Nota beantwoording zienswijzen

Peilbesluit bemalingseenheid gemaal Prins Hendrik

5 maart 2024

23.0995902

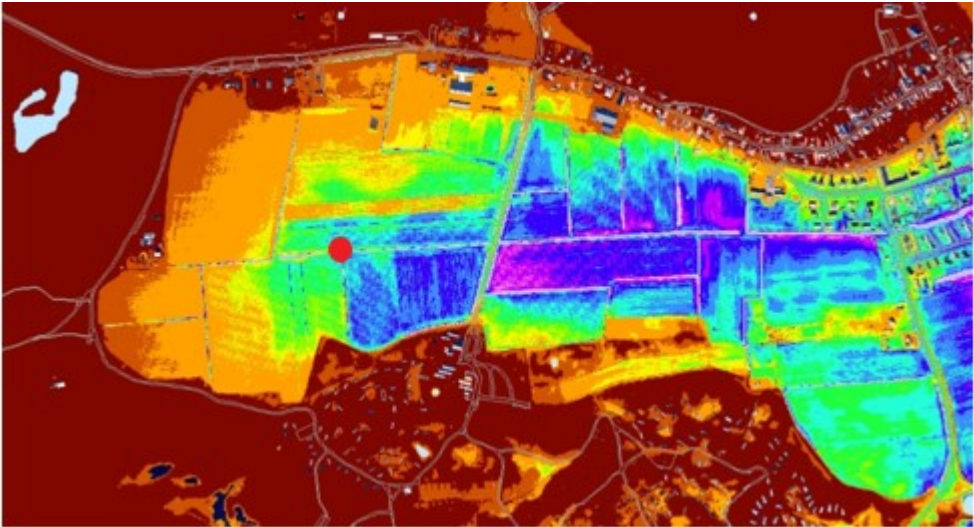
Over het algemeen is er in het gebied ten oosten van de Pontweg vraag naar lagere winterpeilen. Een aanzienlijke verlaging van de peilen is in strijd met de wensen vanuit de KRW en provinciaal beleid. Binnen het peilbesluit is voor een beperkt gebied een beperkte verlaging ten opzichte van het vigerende peilbesluit (maximaal 0,10 meter) meegenomen. Het betreft die gevallen, waarin gezien de hoogteligging van de drainage, het aannemelijk is dat het praktijkpeil in het verleden lager, tot onder het drainageniveau, ingesteld is geweest. Het vaststellen van dit wat lagere peil voor een korte periode in de winter heeft geen negatief effect.
